株式会社七星科学研究所
営業部海外規格品認証マーク変更に関するご案内

UL 認証マーク、CSA 認証マーク、CSA NRTL/C 認証マークにつきまして cULus 認証マークへ移行させていただきます。

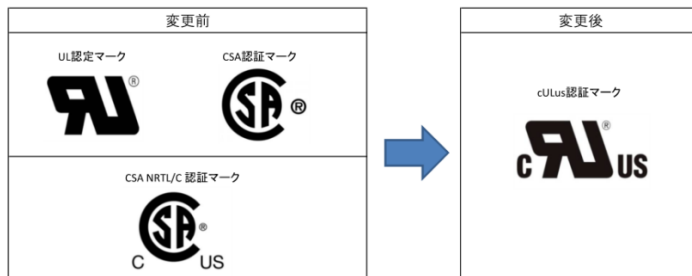
UL 規格と CSA 規格は相互認証が可能であり、cULus 認証マークは認証機関の UL が CSA 規格の適合も認定した認証マークになります。cULus 認証マークは UL 認証マーク及び CSA 認証マークを双方取得した場合と同等の効力を持ちます。本変更は認証マークに関する変更であり製品の機能・性能の変更ではありません。また、適合規格 UL 規格 1977、CSA 規格 C22.2 No.182.3 の要求事項の変更ありません。現在ご使用中のコネクタについても規格品として継続使用して問題ありません。

対象製品本体及びポリ袋の認証マーク変更。

NJC-16・20・24、NR-20、NJW-16・20・24 シリーズ海外規格品について認証マーク印字加工方法を刻印からレーザーマーカへ変更。

NAW-16、20、24 シリーズ海外規格品のレセプタクルについて七星ロゴ「」印字の削除。

NAW-16、24 シリーズの CSA NRTL/C 認定品について cULus 認定品へ移行することにより製品名称末尾を CSA NRTL/C から UL・CSA ヒンへ変更。

例) (旧: CSA NRTL/C 認定品) (新: cULus 認定品)
NAW-165-RM <CSA NRTL/C> ⇒ NAW-165-RM <UL・CSA ヒン>
